Rapport Landschap wTB 2022

ZUIDASDOK

Kenmerk: D10036681

1 SAMENVATTING WIJZIGINGEN

Figuur 5 Situatie wTB

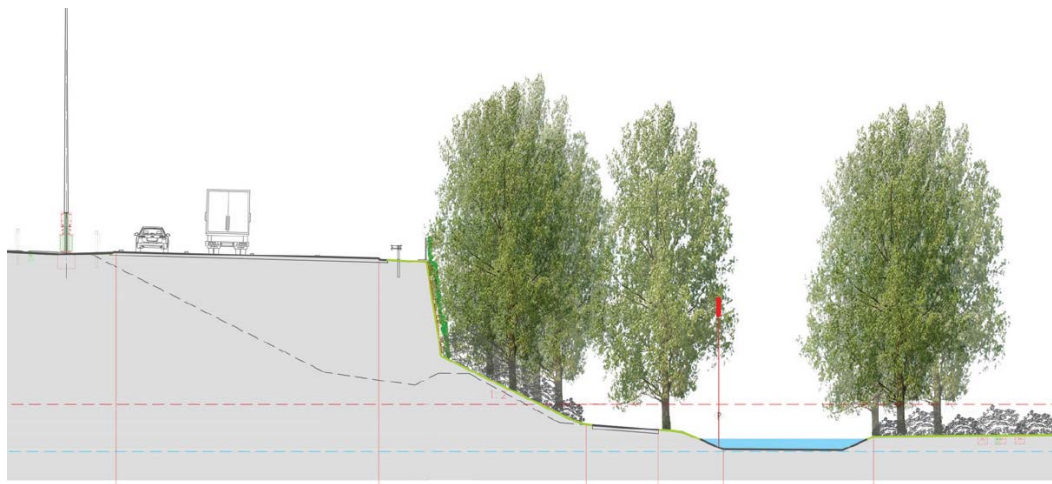
De extra vluchtstrook wordt gerealiseerd ter plekke van Amstelglorie over een lengte van 200 meter (zie Figuur 5).

De realisatie van de vluchtstrook zorgt voor een aantasting van de voorziene houtopstanden in het TB landschapsplan. De voorziene beplantingsstrook wordt circa 30% smaller als gevolg van de vluchtstrook.

In het TB is hier een groene keerwand voorzien, deze schuift met het realiseren van de vluchtstrook naar het noorden en wordt daarmee hoger, terwijl de groenstrook smaller wordt. Dit heeft zowel kwalitatieve (hogere wand) als kwantitatieve (minder beplanting) negatieve gevolgen.

Conclusie: Door de realisatie van de vluchtstrook is een minder robuuste inpassing mogelijk van Tuinpark Amstelglorie. Als mitigerende maatregelen op deze aantasting wordt het resterende plantvak met een groter formaat bomen aangeplant zodat er sneller een dicht eindbeeld gerealiseerd zal zijn. Daarnaast wordt de hoeveelheid m² beplanting die niet aangeplant kan worden, als gevolg van de realisatie van de vluchtstrook, opgenomen in de totale groencompensatieopgave.

Figuur 8 Situatie wTB

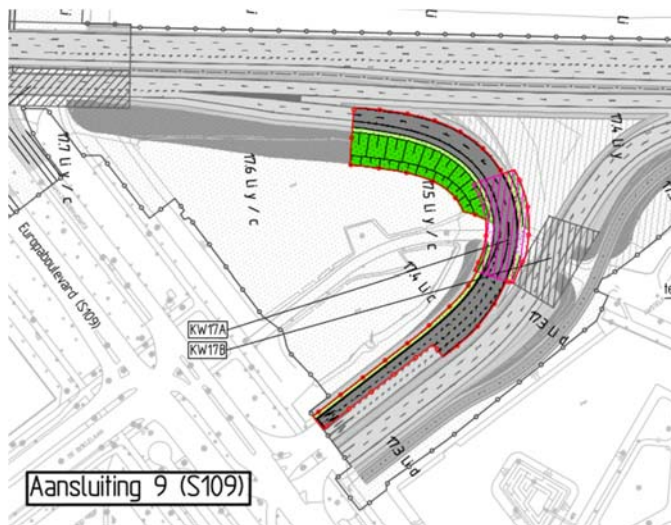
Voor het realiseren van de poeren onder het kunstwerk is werkruimte nodig buiten de grenzen van het TB. In het wTB is het maatregelvlak in verband daarmee aangepast.

De wijziging heeft geen negatieve effecten op het TB landschapsplan gezien het een wijziging van een dergelijk hoog detailniveau is waar het TB landschapsplan geen uitspraken over doet. Daarmee wordt deze wijziging beschouwt als een uitwerkingsslag die prima in het beoogde beeld van het TB landschapsplan past. Conclusie: geen aanvullende maatregelen nodig.

Figuur 12 Situatie wTB

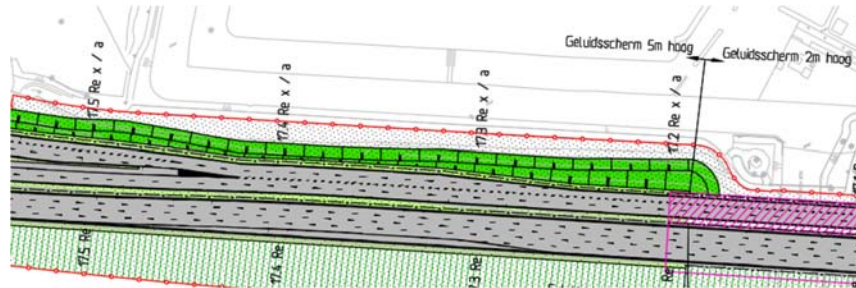
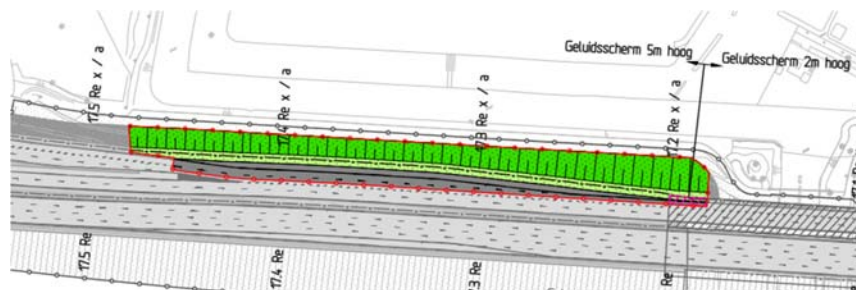
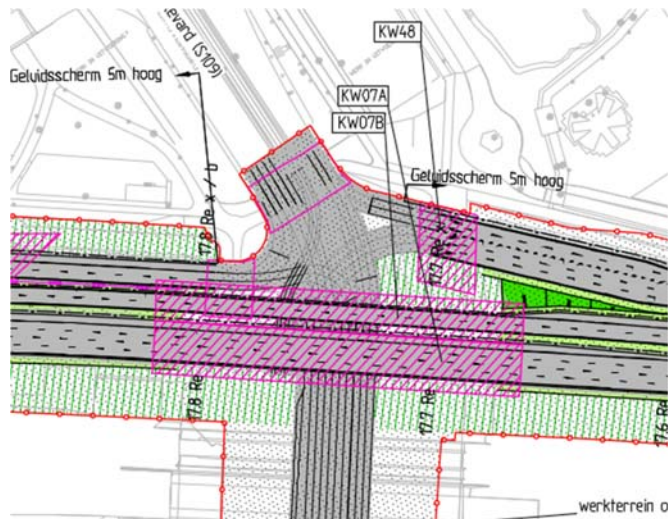
Tussen de Rozenoordbrug en afit 9 wordt een vluchtstrook gerealiseerd, en verschuift het geluidsscherm.

De realisatie van de vluchtstrook heeft een vergroot ruimtebeslag van de snelweg tot gevolg. Dit vergrootte ruimtebeslag wordt opgevangen in de berm/talud tussen het Rozenoordpad en de snelweg. Gezien er enkel op het talud beplanting voorzien was en het talud in de nieuwe situatie opschuift, zorgt dit niet voor een afname van de totale hoeveelheid aan te planten beplanting. Het talud wordt, naast het opschuiven, ook rechtgetrokken langs het Rozenoordpad, wat leidt tot een rustiger beeld langs het Rozenoordpad en een vergroting van het te beplanten taludoppervlak.

Ook het ruimtelijk wegbeeld, wordt door de wijziging niet aangetast gezien de hoeveelheid knikken in het scherm gelijk blijven.

De effecten op de landschappelijke inpassing zijn neutraal. Door de extra vluchtstrook is de groenstrook langs het Rozenoordpad smaller geworden, maar door het opschuiven en rechttrekken van het talud is de groenstrook kwalitatiever geworden en wordt het plantvak niet verkleind. Conclusie: Geen aanvullende maatregelen nodig.

Figuur 14 Situatie wTB

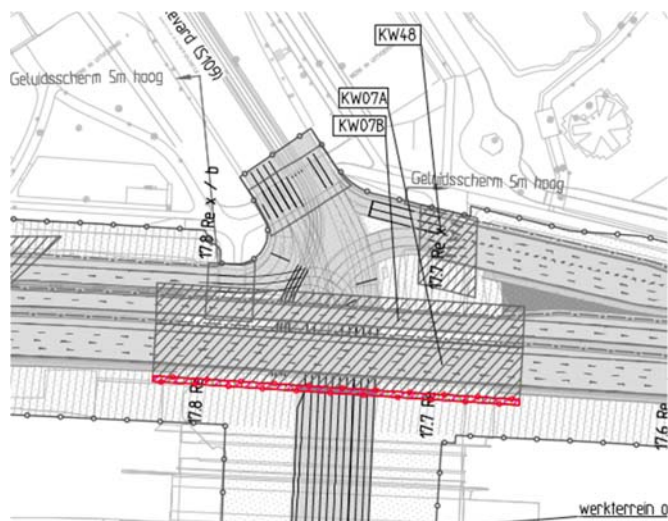
Voor het realiseren van de poeren onder het kunstwerk is werkruimte nodig buiten de grenzen van het TB. In het wTB is het maatregelvlak in verband daarmee aangepast.

Planologische wijziging zonder invloed op inpassing en ruimtelijk beeld. Conclusie: geen aanvullende maatregelen nodig.

Figuur 16 Situatie wTB

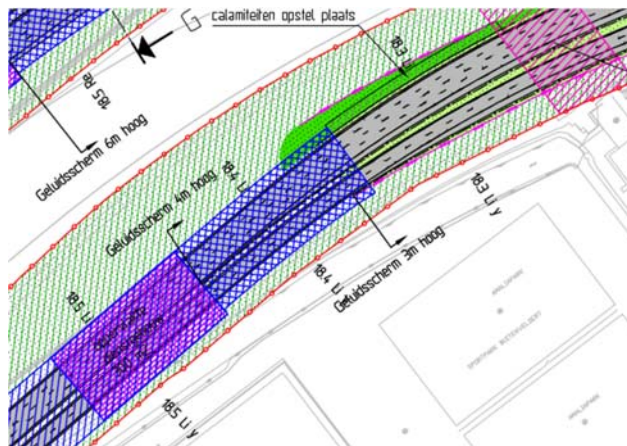
Dit betreft slechts een gering extra ruimtebeslag aan de spoorzijde van de huidige hoofdrijbaan, zie Figuur 16. De verstoring en ruimte voor groene inrichting wijzigt hier niet ten opzichte van het TB.

8 en 10 - Zuidelijke tunnelbuis - Overschrijding maatregelvlak open tunnelbak ZW en ZO

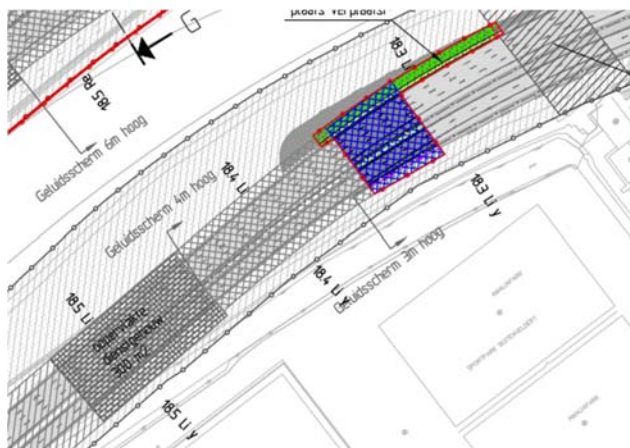
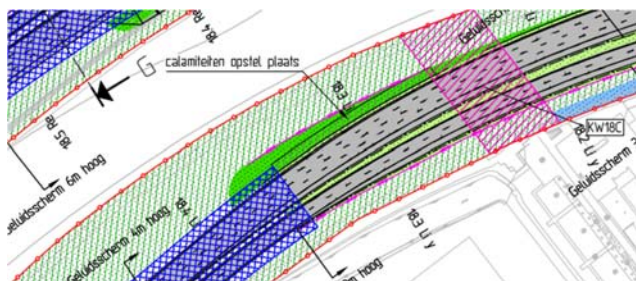
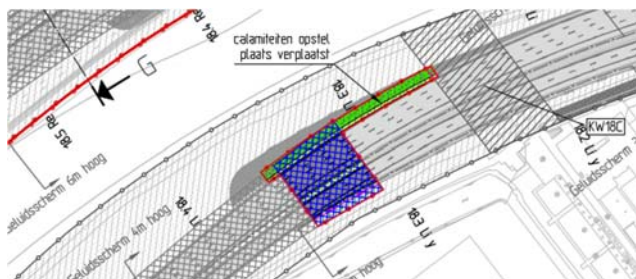
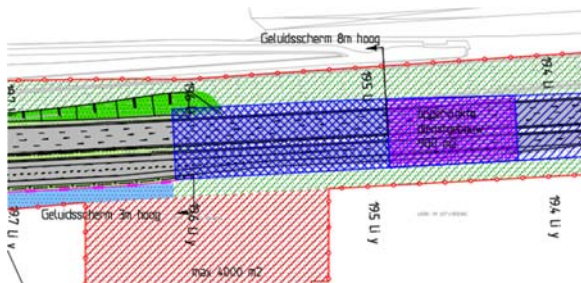
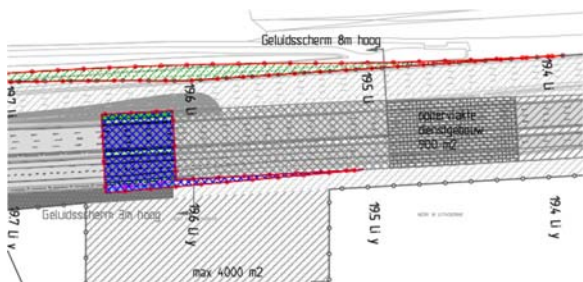
Uit monitoring die in de periode voorafgaand aan het wTB is uitgevoerd, is gebleken dat er hogere grondwaterstanden zijn dan eerder was voorzien. Daarom blijkt het nodig om de open tunnelbak aan weerszijden van de zuidelijke tunnelbuis verder door te trekken. Daarmee wordt voorkomen dat er wateroverlast in de tunnel ontstaat.

In samenhang daarmee moet de locatie van de calamiteiten opstelplaats aan de zuidoostzijde wijzigen. Deze wordt zover mogelijk doorgeschoven naar het kunstwerk over de Vivaldipassage.

Aan de zuidwestzijde is direct ten zuiden van de tunnelbak een watergang aanwezig. De inpassing van deze watergang is essentieel voor het watersysteem. De minimale breedte van deze watergang is 6 meter.

Verplaatsing van de calamiteiten opstelplaatsen en doortrekken open tunnelbak aan zowel de oostzijde als de westzijde van de zuidelijke tunnelbuis, hebben een neutraal effect op de te realiseren beplantingen en het voorziene ruimtelijke beeld in het TB Landschapsplan. Het doortrekken van de open tunnelbak is op maaiveld niet waarneembaar omdat dit enkel een ondergrondse maatregel is. De inrichting op maaiveld verandert hierdoor dus niet. De verschuiving in de calamiteiten opstelplaatsen heeft een neutraal effect op de inpassing en de ruimtelijke kwaliteit, gezien het ruimtebeslag hiervan niet veranderd, enkel de locatie.

Figuur 24 Situatie wTB

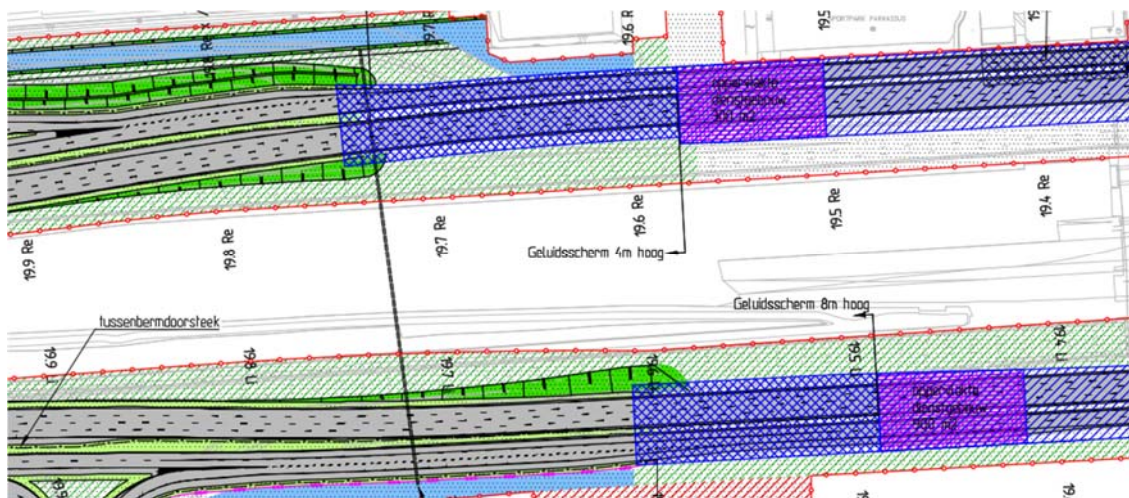
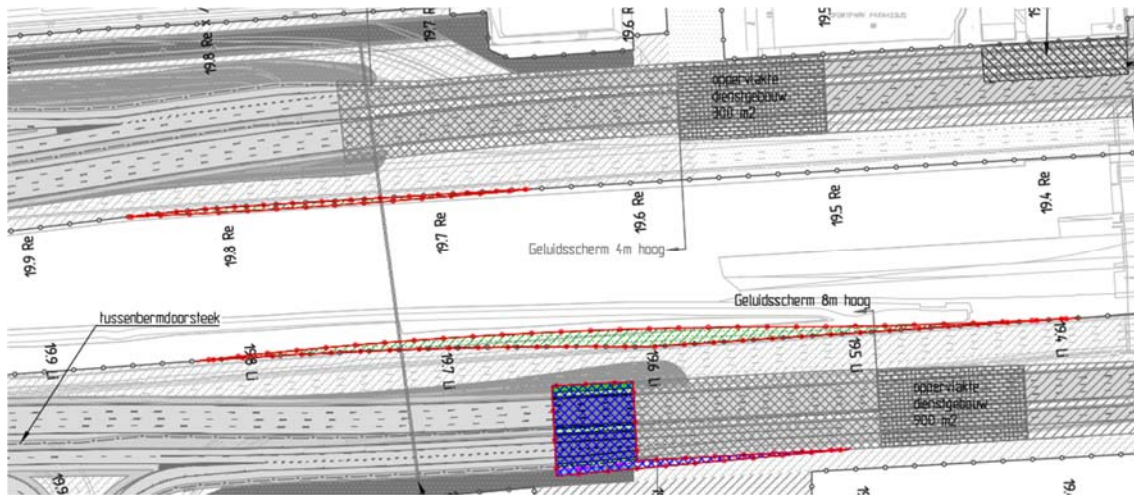
Dit betreft slechts een gering extra ruimtebeslag aan de spoorzijde van de huidige hoofdrijbaan. De verstoring en ruimte voor groene inrichting wijzigt hier niet ten opzichte van het TB.

Figuur 26 Situatie wTB

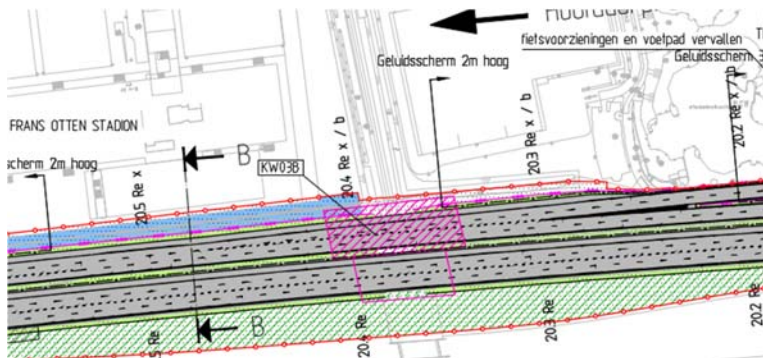
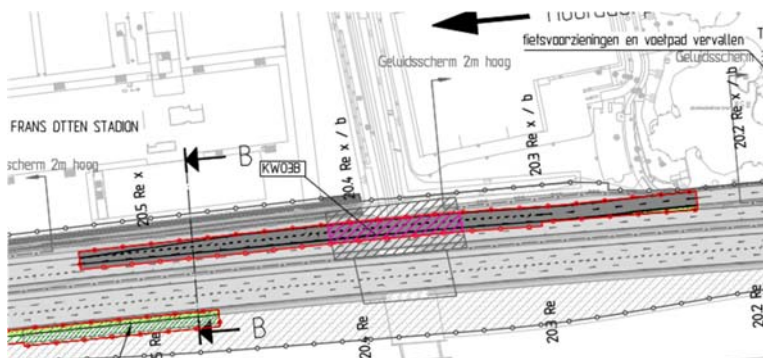
Door het vervangen van de taperinvoeger door een rechts invoegende rijstrook, wordt het ruimtebeslag van de weg op de omgeving niet vergroot. Dit heeft echter geen effect op de inpassing van de weg. Conclusie: Geen aanvullende maatregelen nodig.

Figuur 29. De huidige geleideconstructies worden verplaatst naar het blauw gearceerde gebied met rode omranding. Bij de rode omranding in het oosten, ten zuiden van de A10, wordt een watergang verdiept en een damwand geslagen.

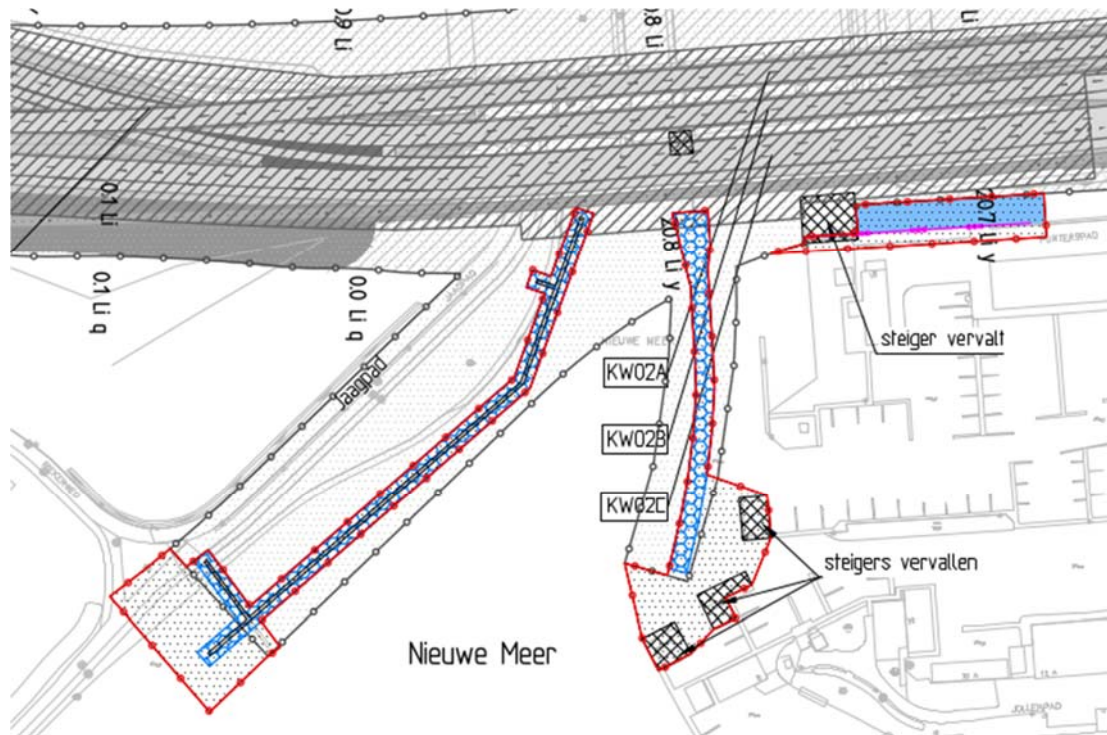
In verband met het bouwen van de nieuwe zuidelijke Schinkelbrug, moeten er in de vaarweg van de Nieuwe Meer richting de Schinkel enkele voorzieningen voor de scheepvaart worden aangepast.

Het geleidewerk aan de oostzijde van het vaarwater dat noodzakelijk is voor de nautische veiligheid moet worden verplaatst en verlengd. Dit geleidewerk dient ervoor om vaarverkeer van en naar jachthaven te scheiden van doorvarende schepen op de Schinkel.

De wachtplaatsvoorzieningen voor beroeps- en recreatievaart aan de westzijde van het vaarwater, die gebruikt worden voor het aanleggen tijdens het wachten op de sluis/brug, moeten worden aangepast.

Door de bouw van een van de pijlers van de nieuwe zuidelijke Schinkelbrug blijft er onvoldoende ruimte over voor de doorvaart van een (maatgevend) woonschip tussen de ligplaatsen ten noorden van de Schinkelbruggen en de Nieuwe Meer. Om deze doorvaart te kunnen garanderen, moet de watergang parallel aan de A10, tussen de Jachthavenweg en het Punterspad, worden verdiept zodat deze kan worden benut bij het verplaatsen van woonschepen. En wordt er een damwand geslagen. De woonschepen varen in de toekomstige situatie direct langs de oostelijke oever en steken dan eerst deze watergang in en kunnen vervolgens richting de Nieuwe Meer worden verplaatst (Figuur 29).

Het verplaatsen van de geleideconstructies heeft als gevolg dat er enkele steigers van de jachthaven komen te vervallen om de jachthaven toegankelijk te houden voor boten. Deze wijziging heeft geen effect op de ruimtelijke kwaliteit van het gebied, waardoor er geen aanvullende maatregelen benodigd zijn.

Figuur 31 Situatie wTB

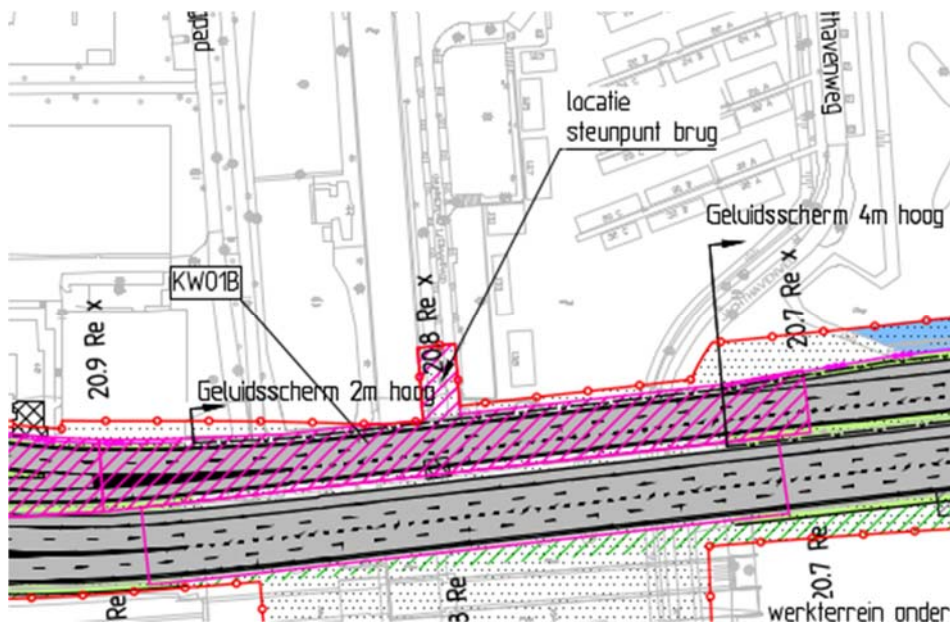
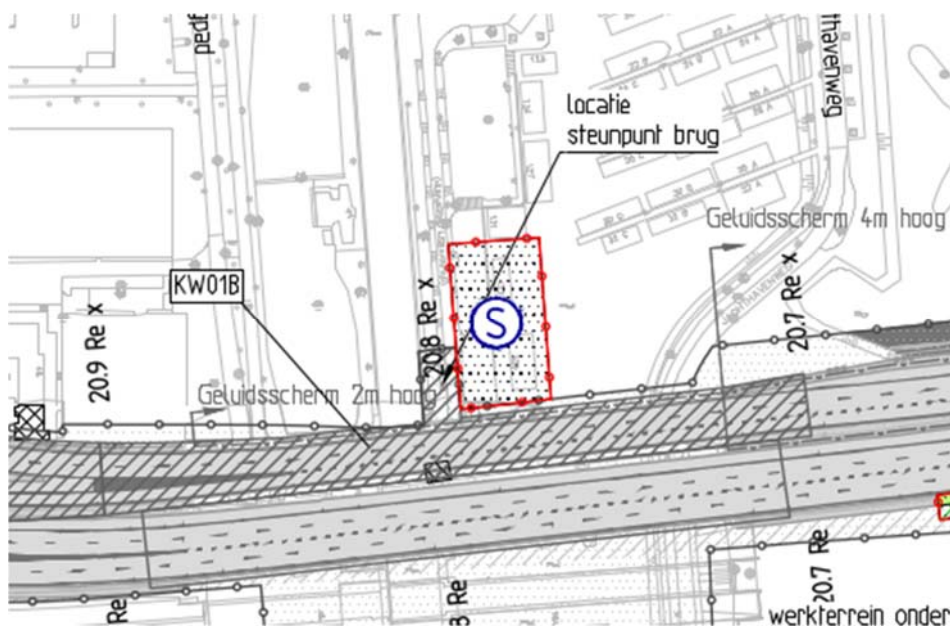
Dit werkterrein is bedoeld als bouwveiligheidszone. Tijdens hijswerkzaamheden voor het realiseren van de nieuwe Schinkelbrug kunnen bewoners tijdelijk niet in woonschepen verblijven. Dit is voor het aspect landschap niet relevant.

Figuur 33. Situatie wTB

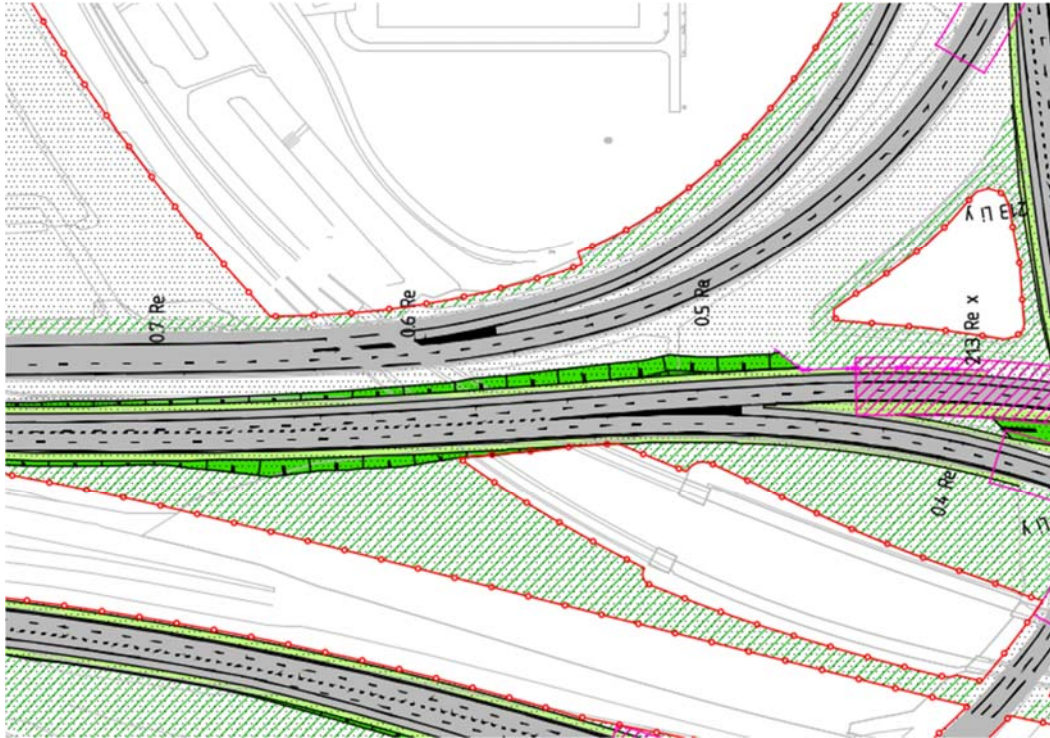
Voor het aanpassen van de bestaande poeren zijn maatregelvlakken toegevoegd waarbinnen de werkzaamheden kunnen worden gerealiseerd. Dit leidt tot een planologische wijziging zonder invloed op inpassing en ruimtelijk beeld. Conclusie: geen aanvullende maatregelen nodig.
